Relevé des observations par thèmes

MEMOIRE EN REPONSE

ENQUETE PUBLIQUE : MISE AUX NORMES DU SYSTEME D'ASSAINISSEMENT DE

LANNION

Volume excédentaire à stocker dans le bassin tampon

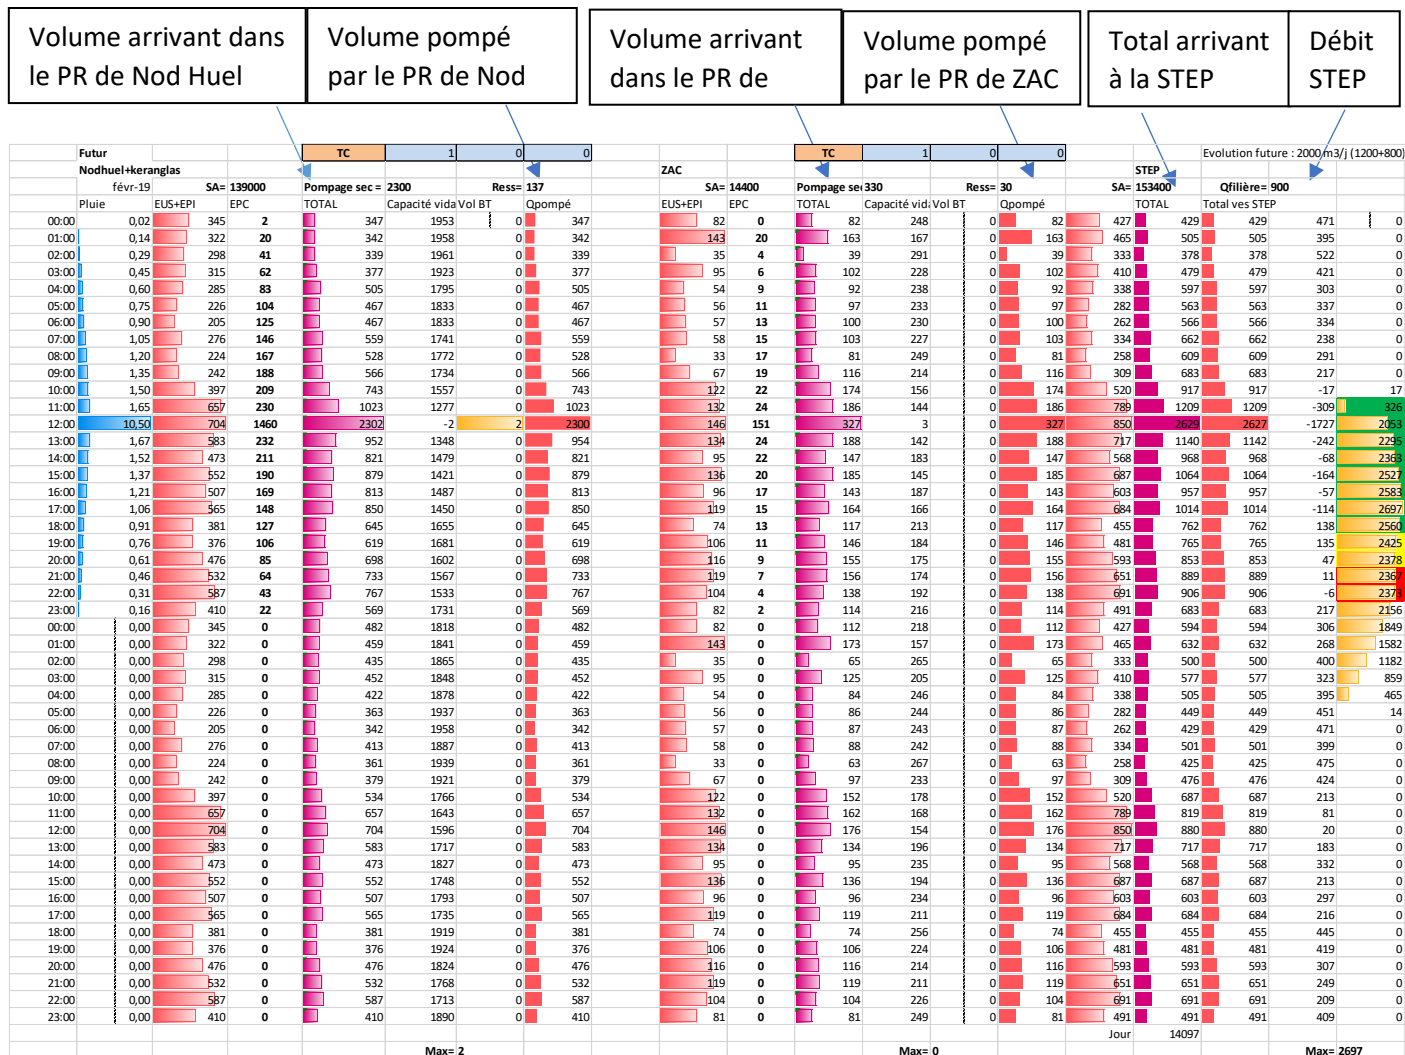
Question :

- Comment justifiez-vous les volumes retenus dans le projet : *« débit de traitement 850m³/h et un bassin tampon de 2 700m³ »* ?

Sur la figure 7 (Note complémentaire ...) « plus le volume du bassin tampon est grand moins le débit admis en traitement est important »

Questions :

- Pouvez-vous expliciter ce graphique ?
- Quels impacts pourrait avoir le doublement du bassin tampon sur les débordements ?

Réponse :

L'étude confiée à CYCL'EAU était une étude technico-économique, moins poussée que l'étude de maîtrise d'œuvre menée ensuite par SAFEGE.

Le changement du débit nominal de la STEP a été établi après une analyse statistique des données brutes et une recherche d'optimisation menée par le MOA et le MOE en parallèle l'un de l'autre. Puisque nous sommes arrivés à une conclusion convergente, celle-ci a été retenue.

Une fois que le débit nominal était figé, le volume du bassin tampon découle de la confrontation de ce débit aux hydrogrammes de la future STEP.

Un hydrogramme est issu des chroniques réelles enregistrées toutes les heures depuis plusieurs années sur le réseau. On ajoute aux chroniques réelles les augmentations de volumes liées à l'urbanisation future, et nous synchronisons les pics des différentes composantes d'effluents. Le résultat est une suite de volumes entrant dans la future station, heure par heure, dont le pic est artificiellement créé en imaginant que tous les maximums de toutes les composantes arrivent simultanément à la STEP. Ce qui n'est que théorique, et volontairement pessimiste.

Nous voyons que pour un débit nominal de la STEP de 900 m³/h, le volume excédentaire à stocker en bassin tampon est au maximum de 2697 m³. Nous avons retenu 2700 m³ comme volume de bassin tampon.

La réponse à la question précédente explique comment le volume du bassin tampon découle du débit nominal. Le graphique de la figure 7 exprime le résultat du calcul du volume du bassin tampon en fonction du débit nominal.

Nous avons démontré que le volume nécessaire pour le bassin tampon est de 2700 m³ pour les conditions suivantes :
